POR MEDIO DE LA CUAL SE RESUELVE UN RECURSO DE REPOSICIÓN

Que mediante Resolución N° RE-02416-2024 del 04 de julio del 2024, no se autorizó la obra de **OCUPACIÓN DE CAUCE** a la sociedad **FONDO DE INVERSIÓN JG S.A.S.**, con Nit. 901.691.438-4, representada legalmente por el señor suplente **AMADO CARDONA GONZALEZ** identificado con cédula de ciudadanía número 1.128.467.390, sobre la fuente hídrica denominada “RIO NEGRO- Sector Don Diego Monte Nevado y Q. La Chuscala”, para ser intervenida con la construcción de un Jarillón para el proyecto denominado “RIVER MALL” en beneficio del predio identificado con folio de matrícula inmobiliaria No. 017- 44531, ubicado en la vereda Don Diego del municipio de El Retiro, Antioquia, dado que la construcción de la obra hidráulica incumple con lo establecido en el Decreto 2245 de 2017, que reglamenta el acotamiento de rondas hídricas, y la Guía Técnica de Criterios para el Acotamiento de las Rondas Hídricas en Colombia, adoptada mediante la Resolución 0957 de 2018, que establece que en la zona de preservación de la ronda hídrica “**no se permitirá el asentamiento de viviendas ni construcciones de ningún tipo**”. Las viviendas que ya se encuentr

Respecto a la “Imposibilidad de aplicación de la zonificación POMCA en el caso en comento”

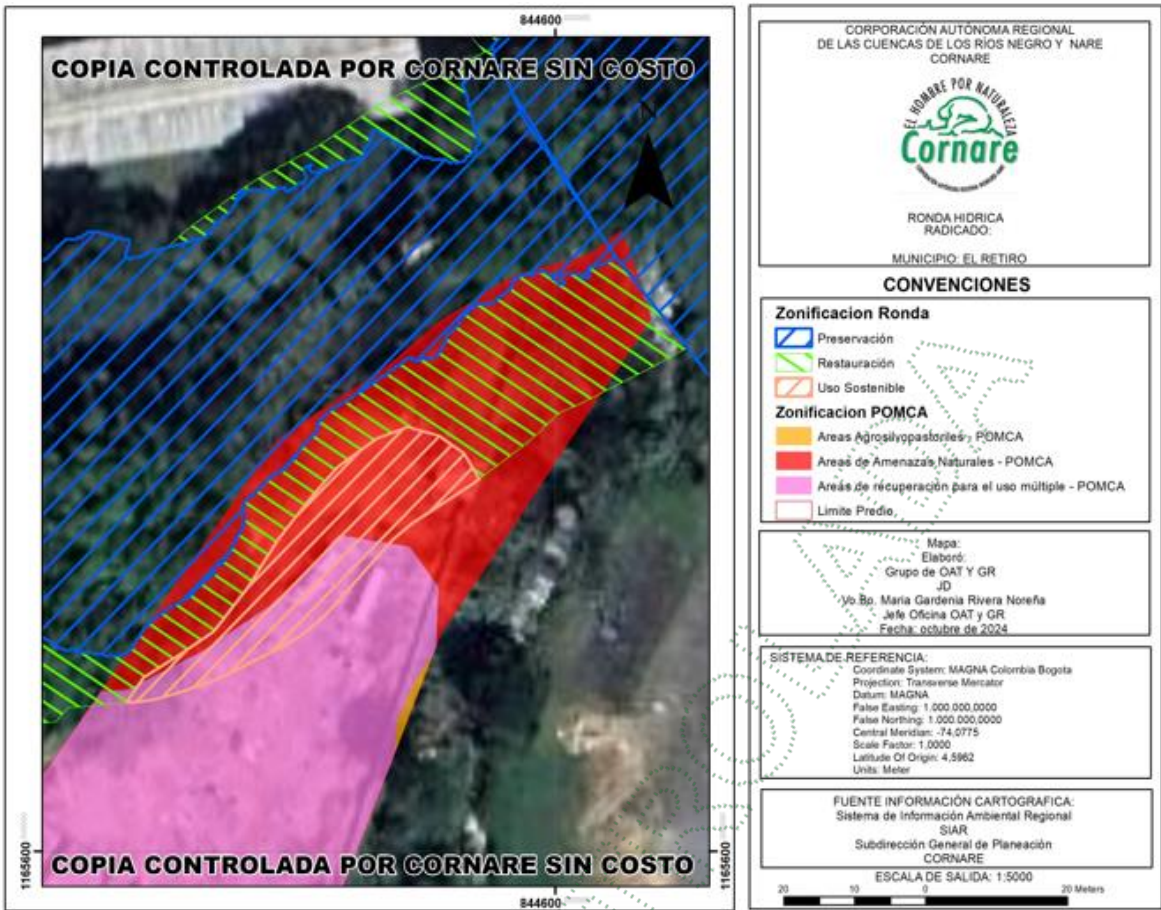
Se pudo constatar que las descripciones dadas para los polígonos de la ronda para la ubicación de la intervención solicitada presentaban inconsistencias, pues el error presentado por la topología de la cartografía entre las rondas hídricas y la zonificación POMCA era lo que generaba la inadecuada descripción.

Sin embargo, al momento de la evaluación técnica del presente recurso de reposición, se puede evidenciar que el error de la topología para la ubicación del proyecto fue corregido como se observa en la información aportada por la oficina de Ordenamiento Ambiental de la Corporación:

Información que igualmente se procedió a corregir por la misma oficina en el Geoportal - Mapgis de la corporación Cornare.

B.2 Hidráulica

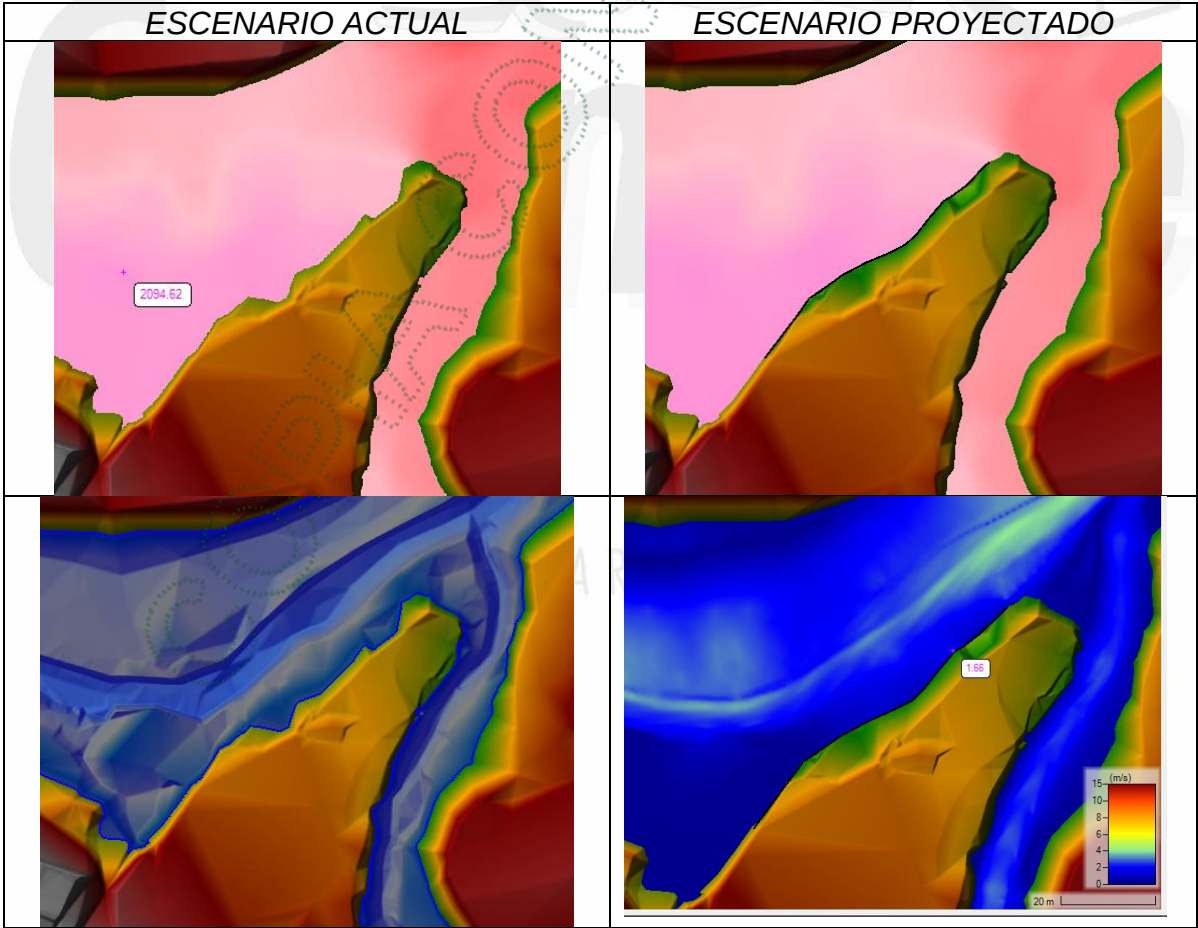
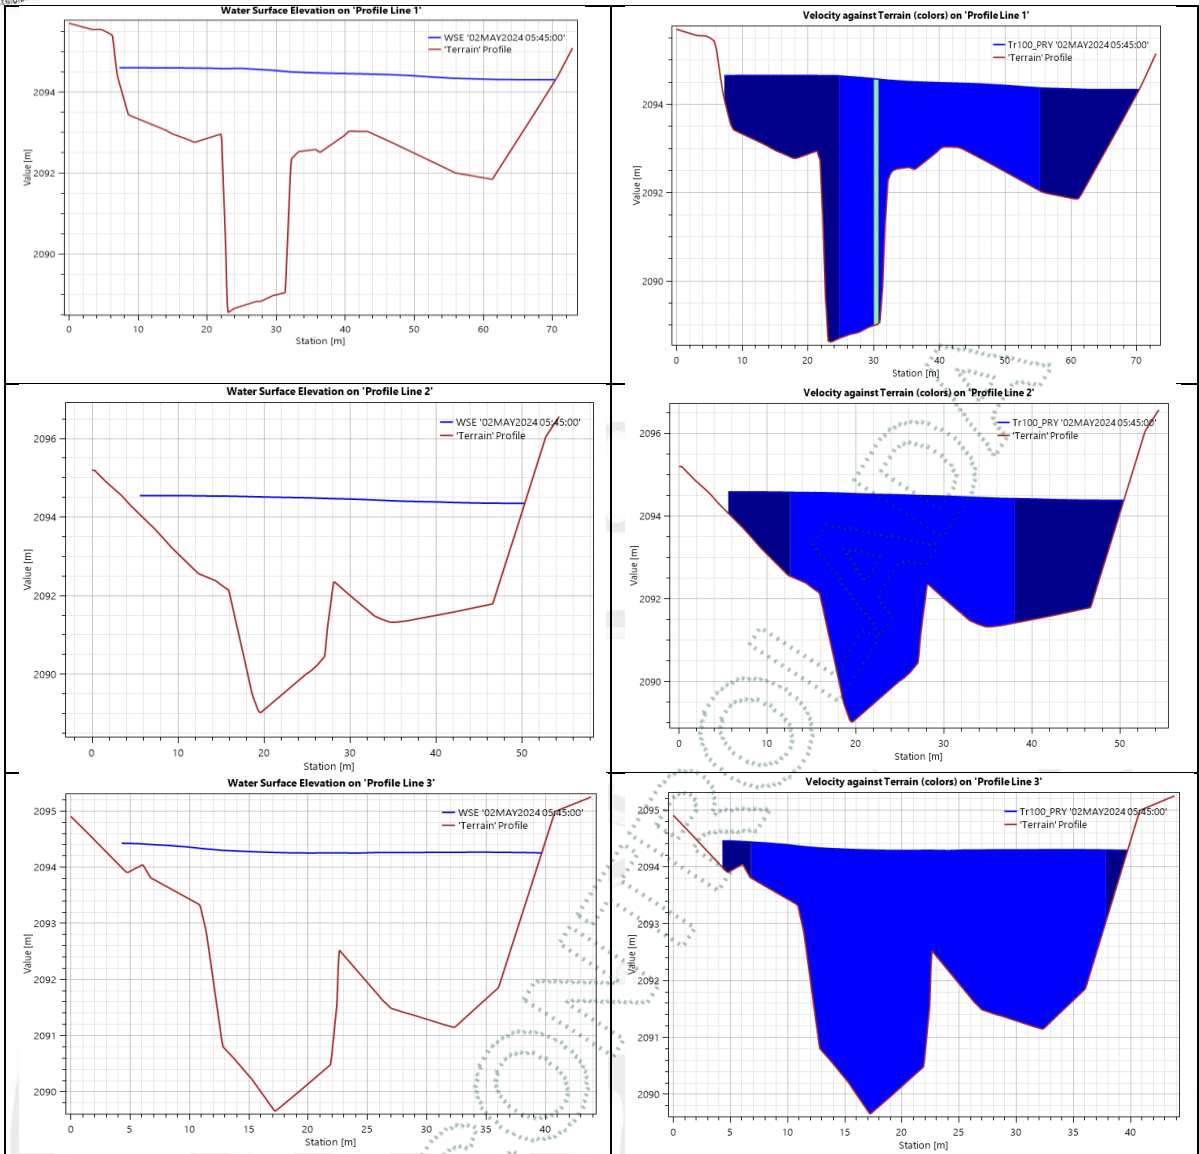
Se presentan en la modelación hidráulica en el software HEC-RAS, para los escenarios actual y futuro

La hidráulica presentada tiene menos del 10% de diferencias en las velocidades y no presenta diferencias de elevaciones de más de 30 cm entre la lámina de agua del Tr100 con respecto a los escenarios actual y proyectado.

B.3 Análisis de socavación

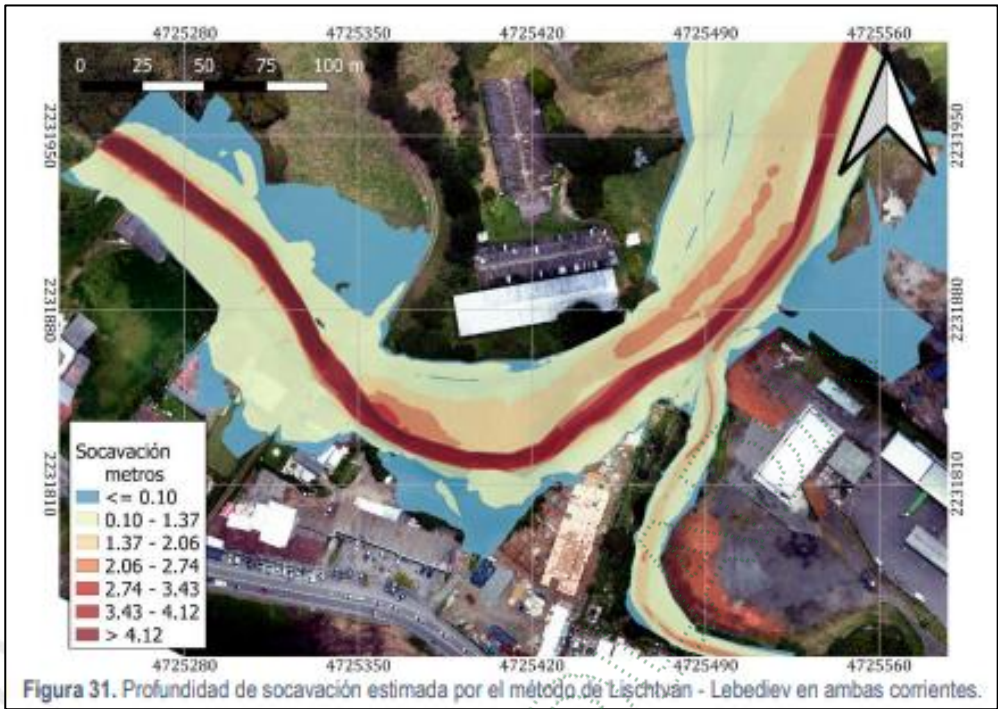
- Se realiza el análisis de la socavación utilizando el método de Lischtvan – Lebediev para el cual se concluye lo siguiente:

“Para utilizar este método se empleó la granulometría de ambas fuentes hídricas, donde se obtuvieron los diámetros característicos (Tabla 18). La socavación máxima para el evento de los cien años para el Río Negro es de 4.12 m, mientras que para la quebrada La Chuscala es de 2.50 m, cuya distribución espacial en la zona de estudio se observa en la Figura 31.”

B.5 Visita al sitio

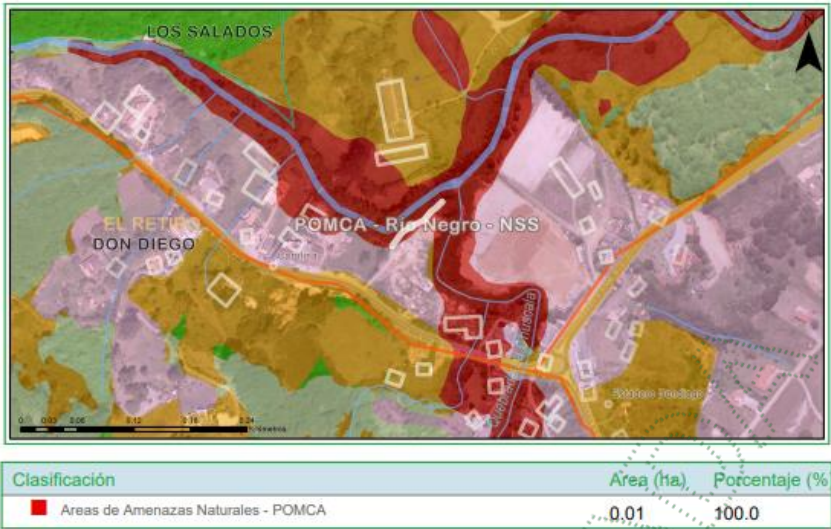
Se realiza la visita de campo en acompañamiento del señor Miquel Ardila, la cual nos dirige al sitio de las intervenciones donde se evidencia lo siguiente:

- Se evidencia en campo la existencia de una construcción de cimentación y estructura para una arquitectura tipo comercial denominado “RIVER MALL”, ubicado en la vereda Don Diego del municipio del Retiro sobre el predio identificado con FMI. 017-44531.

B.6 Determinantes ambientales

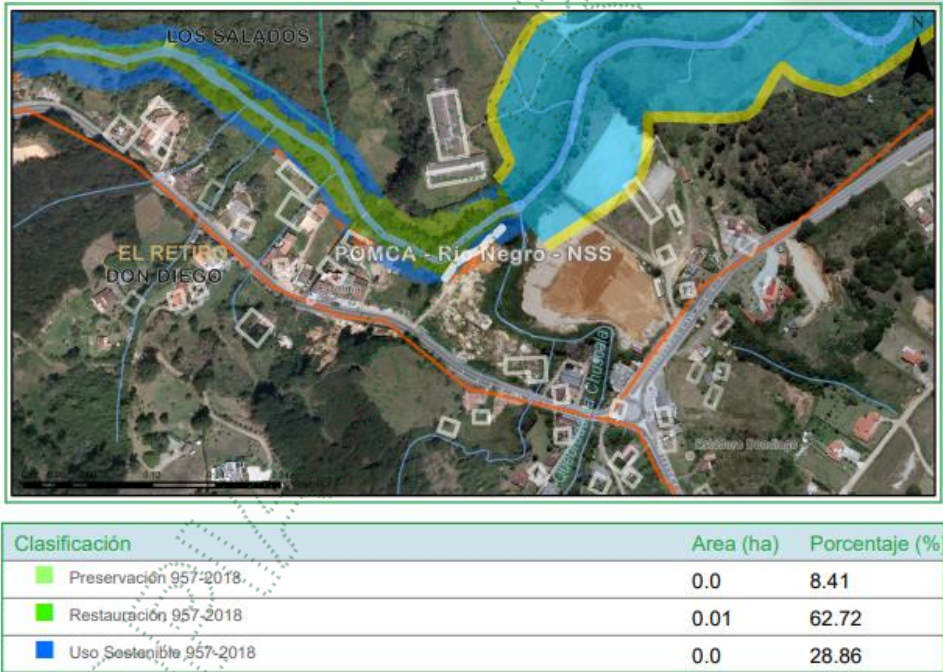
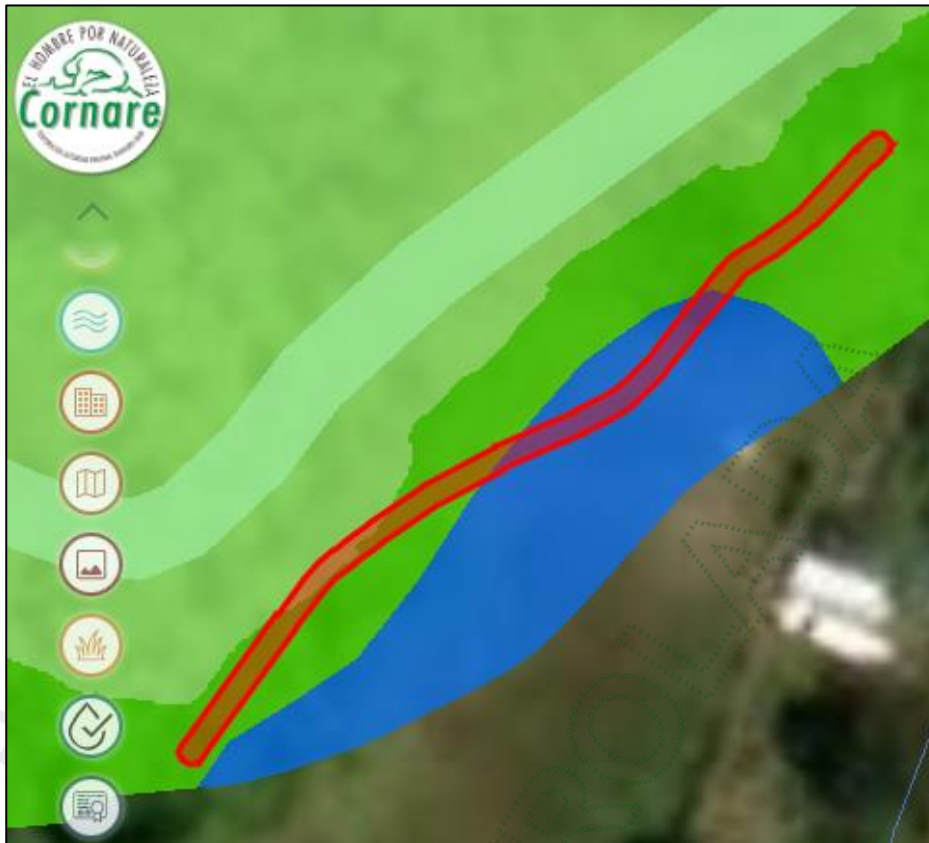
“Las zonas definidas como Áreas de Amenazas Naturales, determinadas en la zonificación ambiental como Áreas de Protección, continuarán con esta Categoría hasta tanto los municipios no desarrollen los estudios de detalle de acuerdo con lo dispuesto en el Decreto 1807 de 2014 (Decreto 1077 de 2015) -.”
